POR EL CUAL SE APRUEBA LA ORDEN DE CAMBIO No.1 POR COMPESACIÓN DEL CONTRATO No. O-14-2017 PARA LA LICITACIÓN POR MEJOR VALOR NO. 2016-0-07-0-02-LV-028023 PROYECTO: “DISEÑO, DESARROLLO DE PLANOS, DEMOLICIÓN DE ESTRUCTURAS TIPO RANCHO, REMODELACIONES Y CONSTRUCCIÓN DE LAS NUEVAS INFRAESTRUCTURAS DE LOS CENTROS EDUCATIVOS: ALTO DE COCO, BOCA DE TUCUÉ, BOCA DE TULÚ, CUTIVA Y MANUEL JAÉN RODRÍGUEZ, DEL CORREGIMIENTO DE TOABRÉ, DISTRITO DE PENONOMÉ, PROVINCIA DE COCLÉ, REPÚBLICA DE PANAMÁ”.

Que mediante Informe de Justificación Técnica y Viabilidad la Dirección Nacional de Ingeniería y Arquitectura, con fecha 7 de mayo de 2021 (Fojas 4526-4546) y con Viabilidad del Viceministerio de Infraestructura Educativa, justifican la Orden de Cambio No. 1 por Compensación, entre otras cosas a lo siguiente:

ANTES Ítem 100

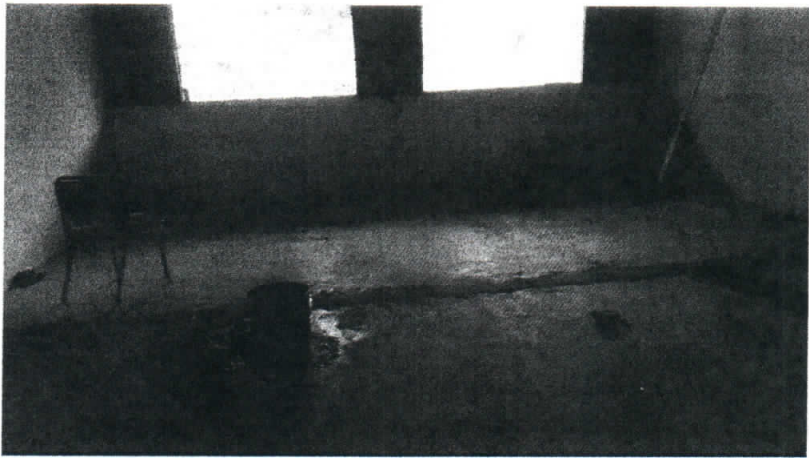
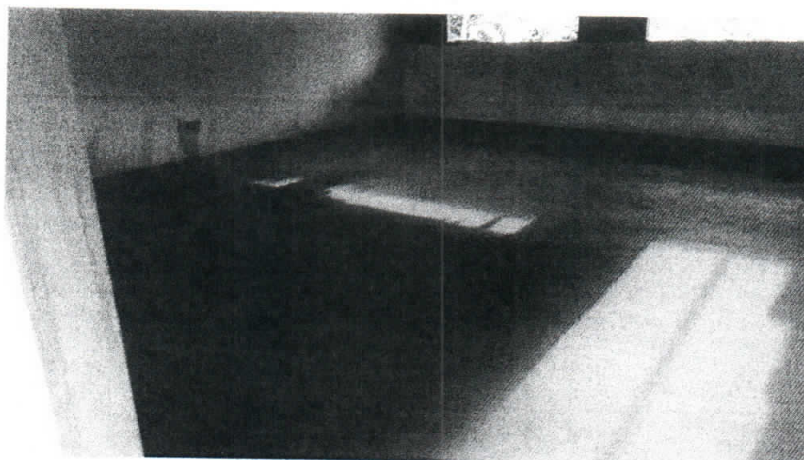
Ítem	ACTIVIDADES NUEVAS	UNIDAD	CANTIDAD	PRECIO UNITARIO	TOTAL
	REMODELACIONES				
	Obra Gris - Piso				
100	Demoler piso existente de las 3 aulas teóricas, extraer material (Tierra 0.30m de espesor), colocar material selecto (Tosca 0.30m de espesor) y construir nuevo piso de hormigón de 3000psi con malla electrosoldada.	m2	142.56	B/.45.00	B/.6,415.20

- El Ítem 100, correspondientes a la Demolición y construcción de un nuevo piso de hormigón reforzado en el Pabellón de tres (3) aulas existentes. Esta Actividad NO está dentro del desglose de actividades a desarrollar en el proyecto. Debido a que se debería instalar baldosas, el piso existente, este estaba demasiado fracturado. Se determinó demolerlo, sacar el material contaminado de granjas de arriera, meter material selecto y construir piso armado.

ÍTEM 101

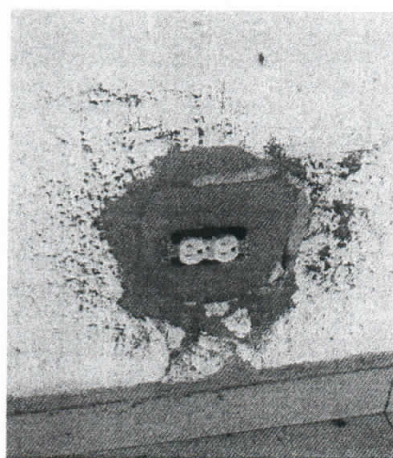
Ítem	ACTIVIDADES NUEVAS	UNIDAD	CANTIDAD	PRECIO UNITARIO	TOTAL
	REMODELACIONES				
	Electricidad				
101	Rotura de paredes para la colocación de tubería PVC eléctrica y sellado	ml	30.60	B/.2.25	B/.68.85
102	Colocación de tubería PVC eléctrica y cableado	ml	111	B/.7.50	B/.832.50
103	Colocación de cajas cuadradas con tapa de 4" x 4" y octagonales	Unidad	25	B/.10.00	B/.250.00
104	Suministrar e instalar lámparas de 2' x 2' de 3 tubos 110V. Y pantalla reflectiva	Unidad	12	B/.120.00	B/.1,440.00
105	Suministrar e instalar de lámparas Anti polvo de 2' x 32W de 2 tubos 110V.	Unidad	2	B/.80.00	B/.160.00
106	Suministrar e instalar de tomacorrientes 110V	Unidad	7	B/.30.00	B/.210.00
107	Suministro e instalación de un interruptor sencillo	Unidad	3	B/.25.00	B/.75.00
108	Suministro e instalación de Tanques de Plásticos (Fosa Séptica de Polietileno) + sistema de tratamiento de aguas residuales	Unidad	2	B/.3,514.10	B/.7,028.20

- Los Ítems del sistema eléctrico que se menciona en el desglose del pliego de cargo se refiere al reemplazo. Debo recalcar que en edificio existente no había ningún tipo de sistema eléctrico por reemplazar y por esto se elimina esas actividades para que así nazcan los nuevos ítems del 101 al 107, lo referido a la electricidad de las tres aulas teóricas existentes.

ÍTEM 109

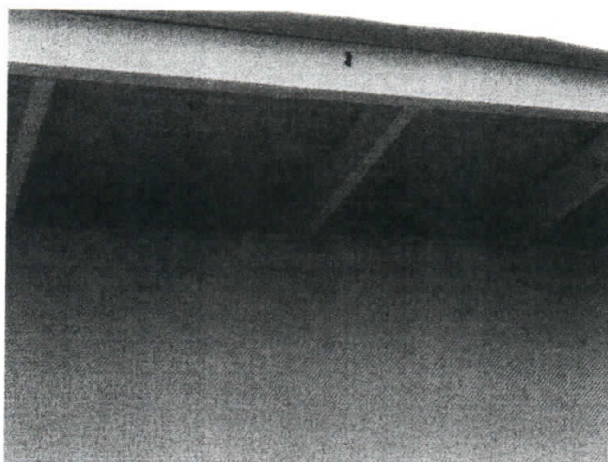
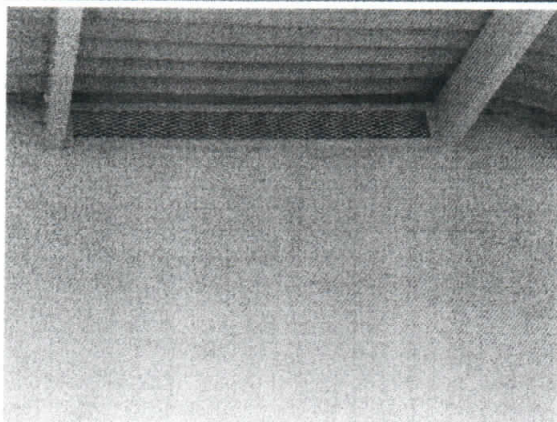
Ítem	ACTIVIDADES NUEVAS	UNIDAD	CANTIDAD	PRECIO UNITARIO	TOTAL
	REMODELACIONES				
	Metal				
109	Suministro e instalación de cuadros hechos con ángulos de acero, y malla expandida en su centro, para colocarlos en el espacio libre entre carriolas de techo. Para evitar la entrada de murciélagos. Estas estructuras se pintarán con anticorrosivo dos manos y pintura esmalte color negro dos manos.	Unidad	17	B/.45.00	B/.765.00
	Obra Gris				
110	Sellar con mortero, ventanas de bloques ornamentales colocados como traga luz en la parte superior de las ventanas a reemplazar y puertas. (Incluye: Sellado con mortero, repello liso, pintura base y pintura de acabado).	m2	14.40	B/.45.00	B/.648.00

- El Ítem 109, Correspondientes al Suministro e instalación de cuadros hechos con ángulos de acero, y malla expandida. Esta Actividad NO está dentro del desglose de actividades a desarrollar en el proyecto. Debido a que se colocó cielo raso suspendido dentro de las aulas de clases, quedo una abertura las paredes laterales del edificio existente, entre la cubierta de metal y la pared. Se debió adquirir este nuevo Ítem para solucionar el problema de los murciélagos.
- El Ítem 110, correspondientes al Sellado con mortero, ventanas de bloques ornamentales colocados como traga luz en la parte superior de las ventanas a reemplazar y puertas. Esta actividad fue omitida en el desglose del pliego de cargo. se debió realizar por el tema de al colocar cielo raso suspendido, quedaban los orificios de las ventanas dentro del cielo raso, así pudiendo el murciélago introducirse al techo.

ÍTEM 119 ANTES

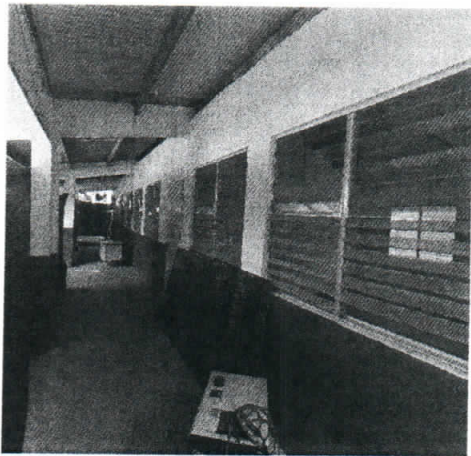
Ítem	ACTIVIDADES NUEVAS	UNIDAD	CANTIDAD	PRECIO UNITARIO	TOTAL
	REMODELACIONES				
	Obra Gris				
119	Construir vigas (Dintel) para instalar ventanas tipo celosía	m2	2.88	B/.45.00	B/.129.60
120	Sellar con mortero, ventanas de bloques ornamentales colocados como traga luz en la parte superior de las ventanas a reemplazar y puertas. (Incluye: Sellado con mortero, repello liso, pintura base y pintura de acabado).	m2	26.64	B/.45.00	B/.1,198.80

- El Ítem 119, Correspondientes a la Construcción de Vigas (Dintel) para instalar ventanas tipo celosía. Esta Actividad NO está dentro del desglose de actividades a desarrollar en el proyecto. Debido a que cuando se eliminaron las ventanas de bloques ornamentales, para la colocación de ventanas tipo celosía, las paredes son de materias M2 (Hielo Seco). Se debió construir vigas de amarre para el anclaje y estabilidad de las nuevas ventanas.
- El Ítem 120, correspondientes al Sellado con mortero, ventanas de bloques ornamentales colocados como traga luz en la parte superior de las ventanas a reemplazar y puertas. Esta actividad fue omitida en el desglose del pliego de cargo. se debió realizar por el tema de al colocar cielo raso suspendido, quedaban los orificios de las ventanas dentro del cielo raso, así pudiendo el murciélago introducirse al techo.

Ilustración donde construirse la baranda solicitada a construir
No se ha realizado los trabajos solicitados de este Ítem 129, bajo esta ORDEN DE CAMBIO.

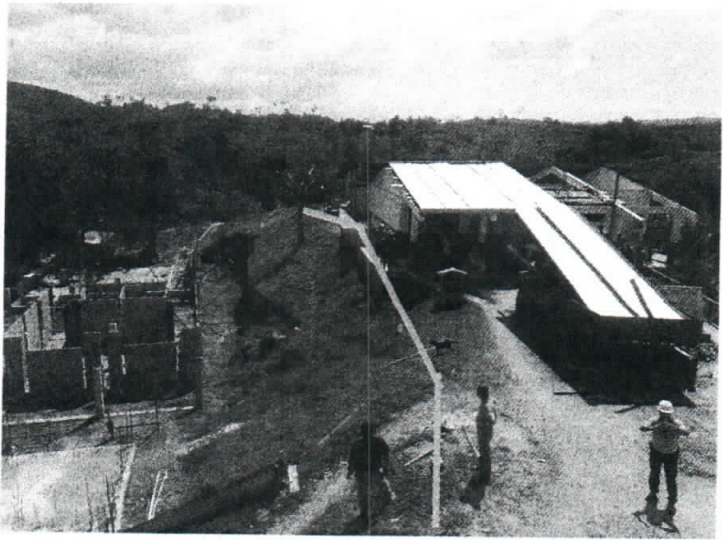
Ítem	ACTIVIDADES NUEVAS	UNIDA D	CANTIDAD	PRECIO UNITARI O	TOTAL
	Barandales de Seguridad				
129	Suministro e Instalación de Barandas de tubos de 2" galvanizados escala 20. (Tubos verticales en fundación de 0.60m de profundidad @ 2.00m C.A.C. los tobos verticales llevaran anclajes y forro con tubería PVC DE 3" escala 40, el mismo relleno de mortero hasta 0.20m por encima del suele natural. Las zapatas de 0.50m x 0.50m x 0.30m de espesor. Se colocaran tres (3) líneas de tubos 2" escala 20 de forma horizontal, el de abajo y el del centro se colocara entre los tubos verticales y el superior por encima de los verticales).	ml	100	B/.100.00	B/.10,000.00

- Sustento:**
- El Ítem 129, Corresponde a la construcción de barandas de seguridad. Este Ítem, no se encuentran en el desglose de actividades y pliego de cargo. La Construcción de esta baranda se debe a la topografía que cuente el terreno donde se ubican las aulas de clases, cocina-comedor, aula de prees-colar, laboratorio de informática, etc. Se debe construir para evitar accidentes futuros de los estudiantes, comunidad educativa y administrativas. (La empresa debe realizar o confeccionar un plano con las especificaciones solicitadas y ser aprobada por el estructural de MEDUCA).

Ilustración donde construir el MURO de Hormigón

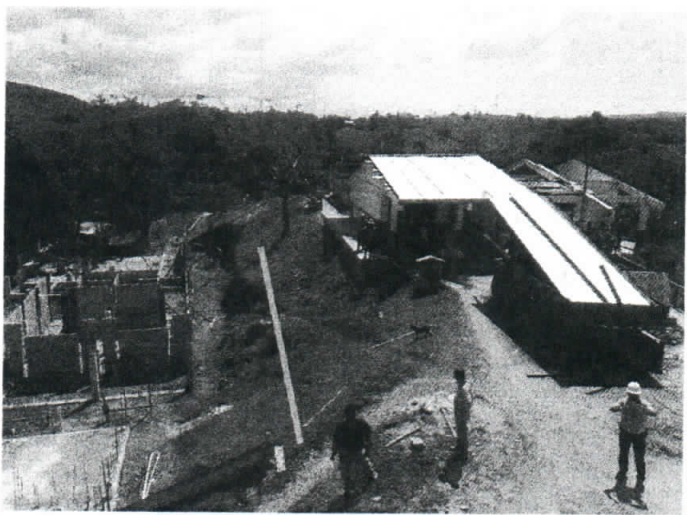
Ítem	ACTIVIDADES NUEVAS	UNIDAD	CANTIDAD	PRECIO UNITARIO	TOTAL
	Muro de Contención				
130	Construir 30 metros lineales de MURO DE CONTENSIÓN según especificaciones técnicas, diseño de planos aprobado por MEDUCA. Si el contratista no realiza sus cálculos correctos, deberá cumplir con los 30 metros solicitados. (Incluye: Limpieza, Replanteo, excavaciones, relleno, hormigón estructural, aceros, formaleta, pintura y acabado)

- En los ítems 130.1 al 130.10, Corresponde a la construcción de Muro de Contención. Estos Ítems, no se encuentran en el desglose de actividades y pliego de cargo. La Construcción de este Muro es de suma importancia. La baranda se debe construir debido a la topografía que cuenta el terreno donde se ubican las aulas de clases y el aula de prees-colar, Módulo de Baños y Dormitorios para educadores. El Plano correspondiente al diseño del Muro a Construir será aprobado por el Estructural de MEDUCA.

Ítem 139

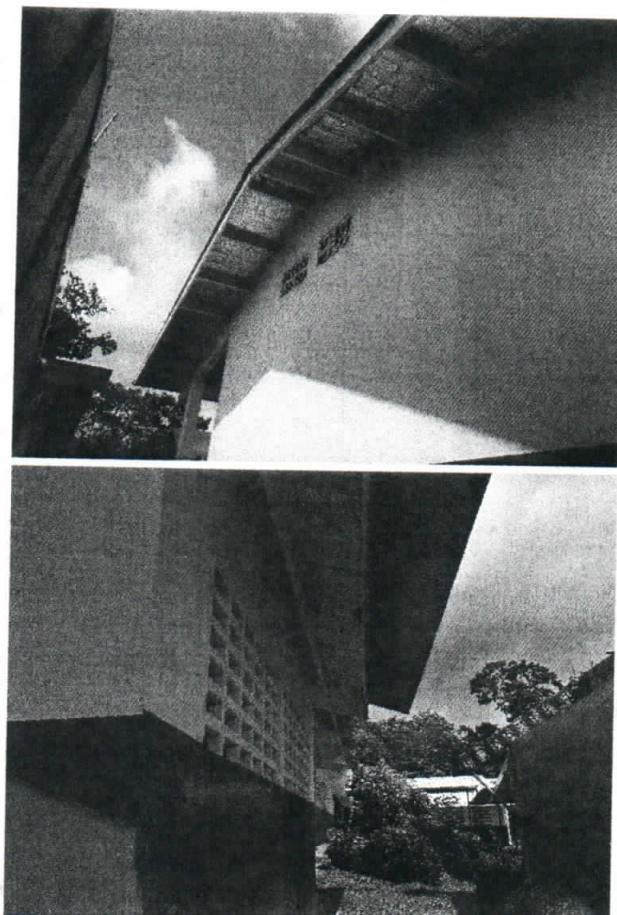
Ítem	ACTIVIDADES NUEVAS	UNIDAD	CANTIDAD	PRECIO UNITARIO	TOTAL
	Pabellón Principal Existente				
	Techo				
139	Remplazo de cubierta de zinc calibre 24. Pabellón existente	m2	194.46	B/.25.00	B/.4,861.50

- El ítem 139. Correspondiente al Reemplazo de cubierta de zinc calibre 24. Esta actividad no existe en el desglose de actividades del pliego de cargo. se realiza debido a que cuando se instaló cielo raso suspendido, la cubierta de zinc se encontraba en muy mal estado. Se tomó la decisión de colocar nueva cubierta de zinc esmaltado calibre 24.

ÍTEM 140 ANTES

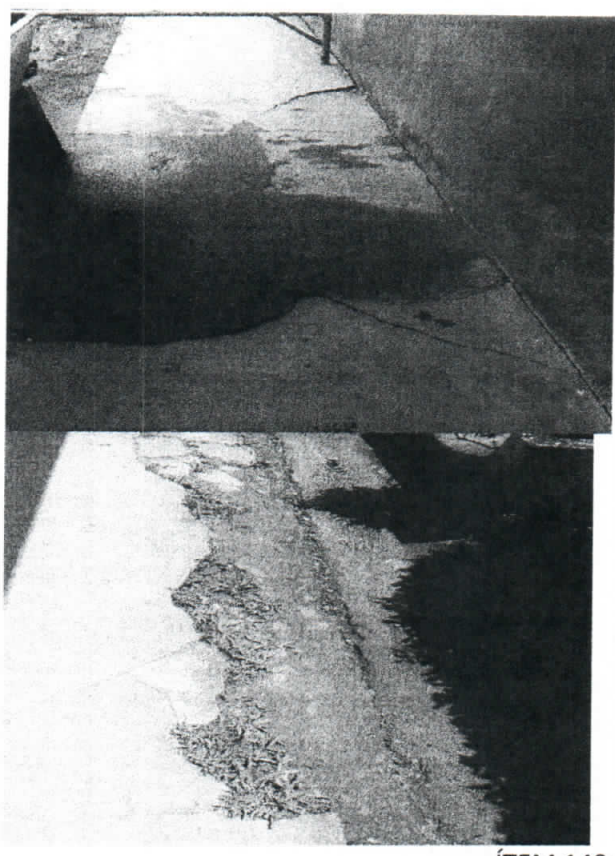
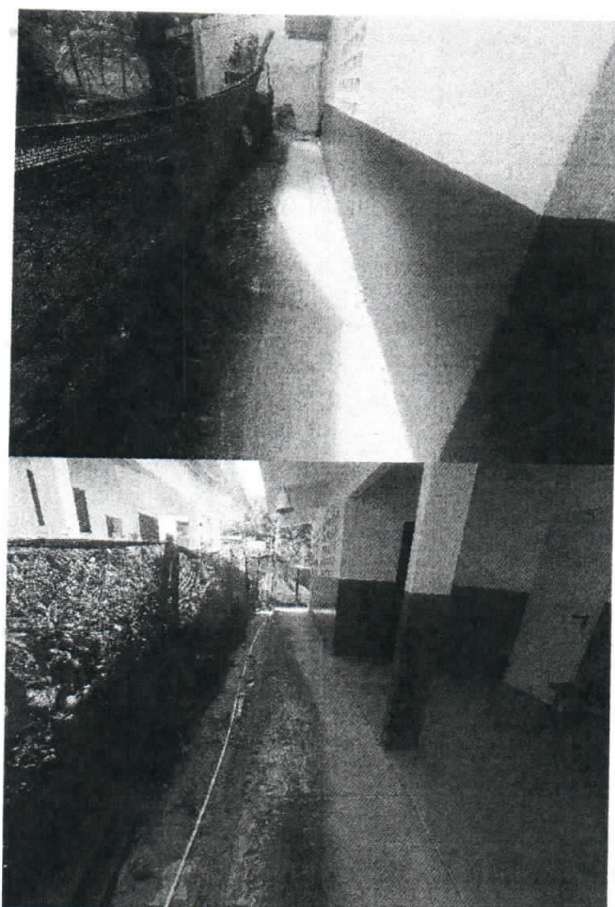
Ítem	ACTIVIDADES NUEVAS	UNIDAD	CANTIDAD	PRECIO UNITARIO	TOTAL
	Pabellón Principal Existente				
	Obra Gris - Piso				
140	Demoler y Construcción de Aceras que conduce a la parte posterior de la Dirección existente, (Frente a la Dirección Nueva). (Incluye: demoler piso existente, remover 0.20m de profundidad de material de tierra contaminado con granjas de arriera, colocar material selecto compactado 0.20m de espesor, colocar malla electrosoldada de 4mm de espesor, construir piso de hormigón de 3000psi.	m2	30	B/.45.00	B/.1,350.00
141	Demoler y Construcción de Piso en la Segunda Aula Teórica en el edificio principal. (Incluye: demoler piso existente, remover 0.20m de profundidad de material de tierra contaminado con granjas de arriera, colocar material selecto compactado 0.20m de espesor, colocar malla electrosoldada de 4mm de espesor, construir piso de hormigón de 3000psi.	m2	46.89	B/.45.00	B/.2,110.05

- El ítem 140. Que corresponden a la demolición de Acera y construcción de nueva acera, se debió a que esta acera es tomada como ruta de los estudiantes para acezar a las aulas de clases que se encuentran en la parte posterior del plantel.

ÍTEM 141 ANTES

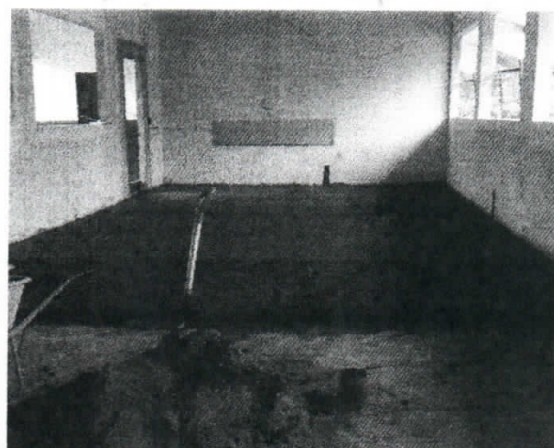
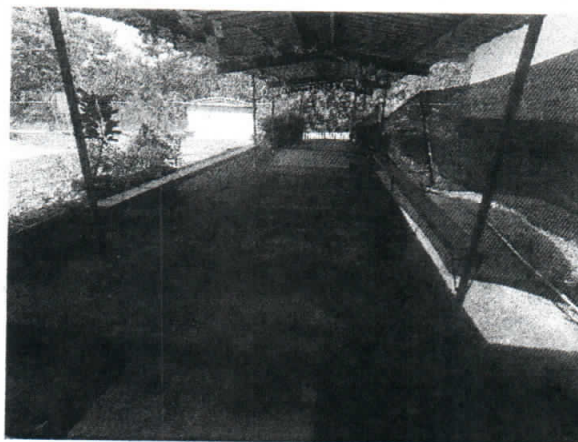
- El ítem 141. Que corresponde a la demolición de piso y construcción de nuevo piso, en la segunda aula de clases, se debió que cuando se iba a colocar las baldosas, el piso existente se encontraba muy fracturado y se tuvo que construir.
